Disegno: 1079PRT167.2.A

Serie: ANTA DOPPIA BATTENTE

Descrizione: LEVA CENTRALE Kit_1

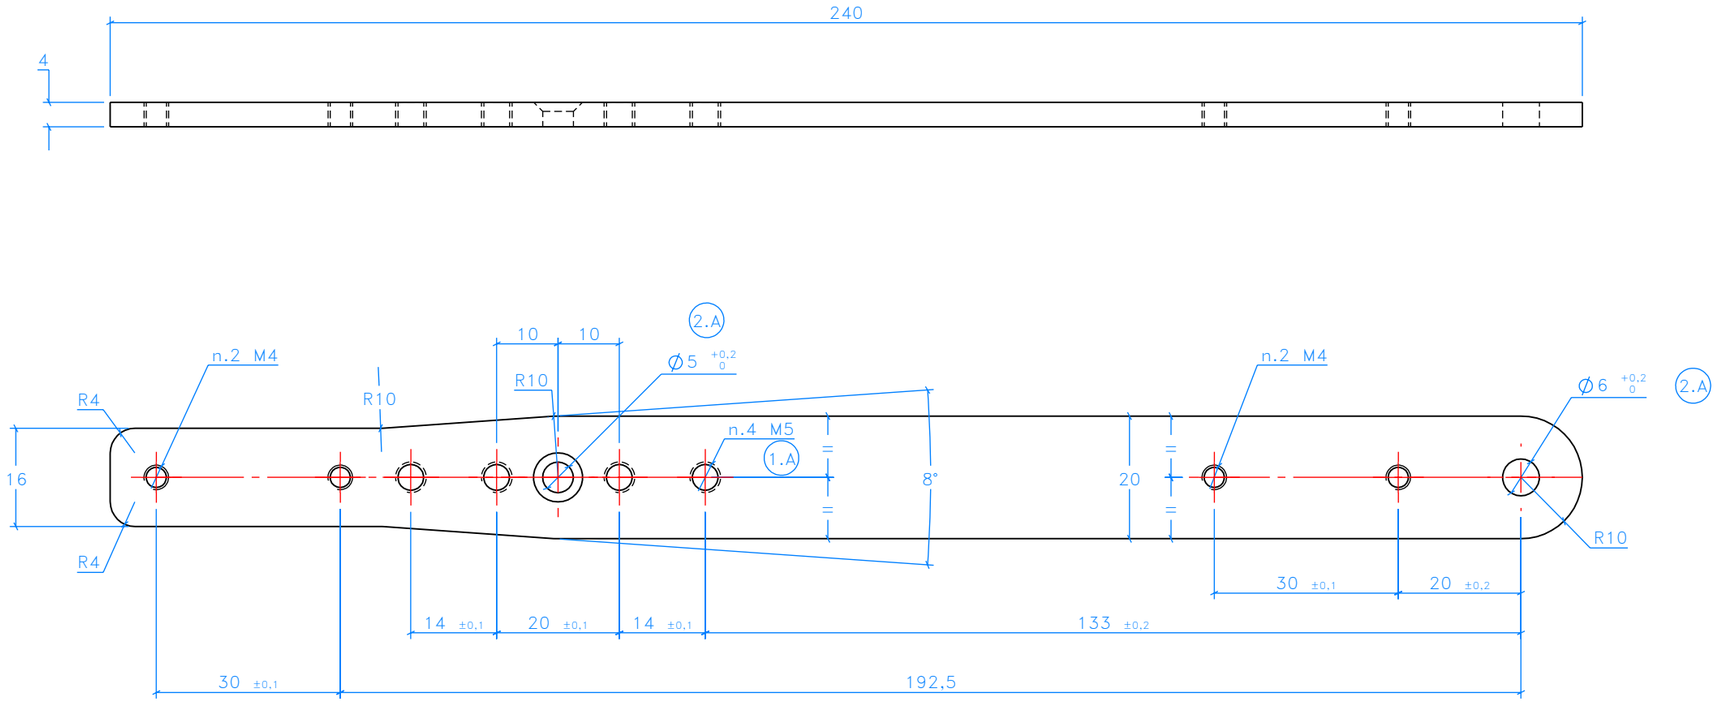
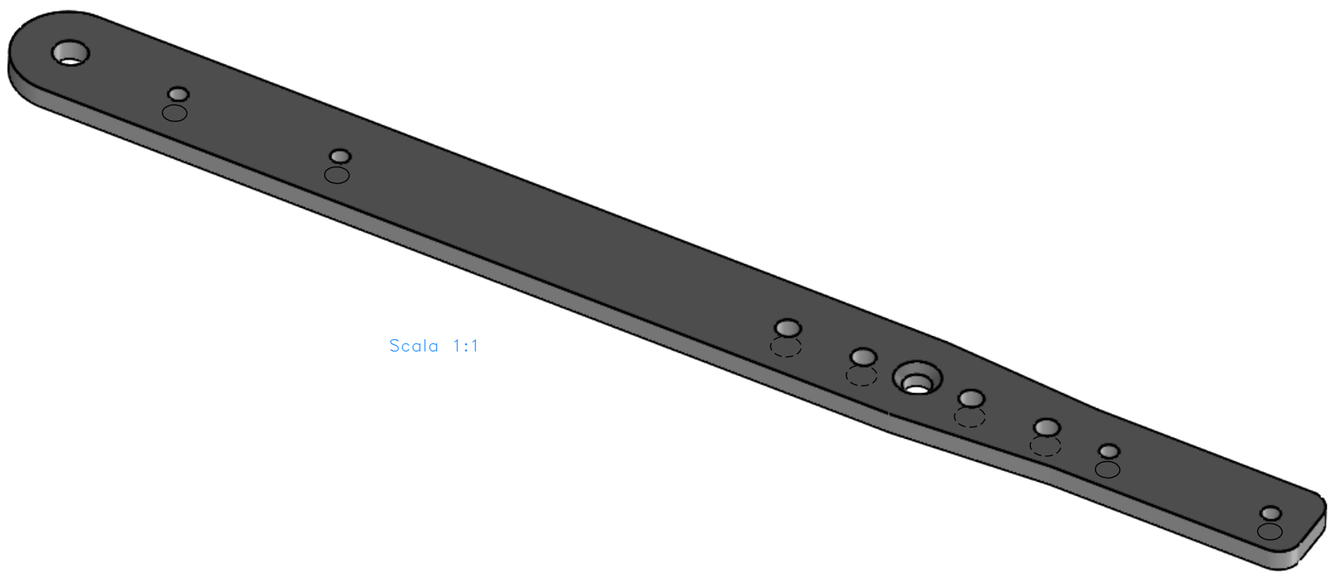
Revisione	Descrizione	Dis.	Con.	Data
0.A	Emissione	SC	RDC	18/02/22
1.A	Modifica foratura da M4 a M5	SC	RDC	12/04/22
2.A	Modificato materiale ed inserito trattamento. Modificato tolleranze fori ed inserita nota.	RDC	AI	22/09/22

2.A I fori devono essere innescati fuori dal profilo.
Non devono essere presenti i testimoni.
